Cimitero di Taranto

Rilievo di manufatto cimiteriale

Campo 5 - Lotto n° 59

Foto dello stato di fatto 07/03/2023

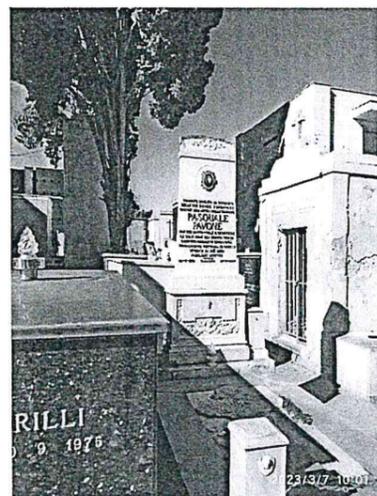
Il lotto in oggetto insiste su un'area delle dimensioni 1,15 x 2,40, il concessionario dovrà realizzare il nuovo tumulo nell'attuale posizione. Il nuovo manufatto dovrà essere allineato con i tumuli adiacenti fronte viale Principale. È fatto obbligo che il nuovo manufatto venga rivestito con marmi simili a quelli adiacenti.

Il concessionario dovrà procedere alla demolizione dell'esistente manufatto a proprie spese ed alla rimozione della ceppaia posteriore per ottenere lotto di sedime pari a ml 1,15 x 2,50.

Il concessionario dovrà procedere alla demolizione dell'esistente manufatto a proprie spese e **consegnare integro alla Direzione Cimiteriale la Lapide presente sull'attuale tumulo**

TAVOLA INTEGRATIVA ALLEGATA ALLA DELIBERA DI G.M. N. 96 DEL 16.6.2011

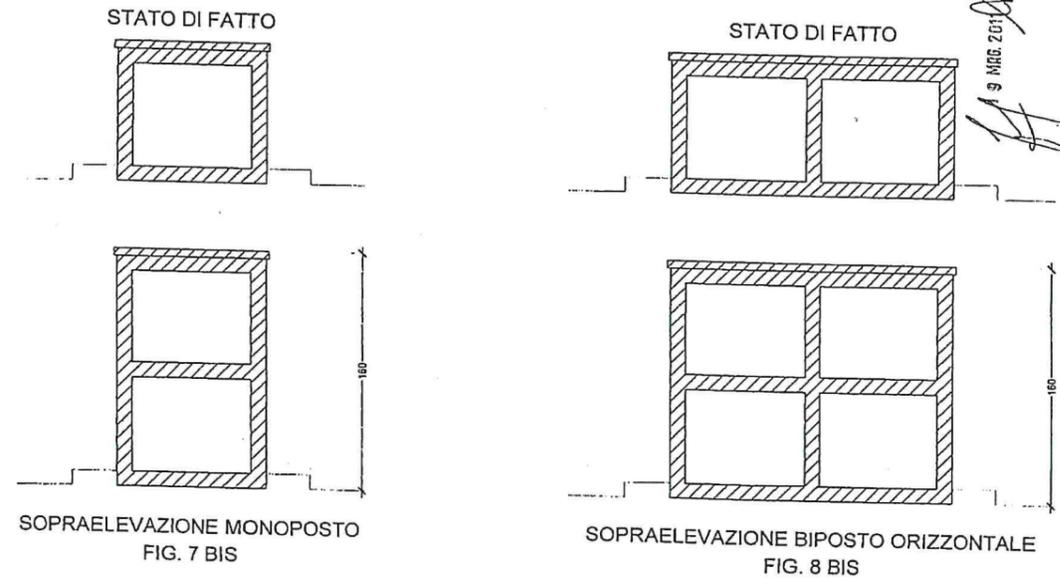
dovento il concessionario procedere alla eventuale realizzazione di un tumulo biposto non potrà superare l'altezza di mt 1,60 dal piano stradale del viale antistante al lotto come previsto dalla Delibera di G.C. n. 96 del 16/06/2011 (vedasi tavola grafica di ultima pagina).
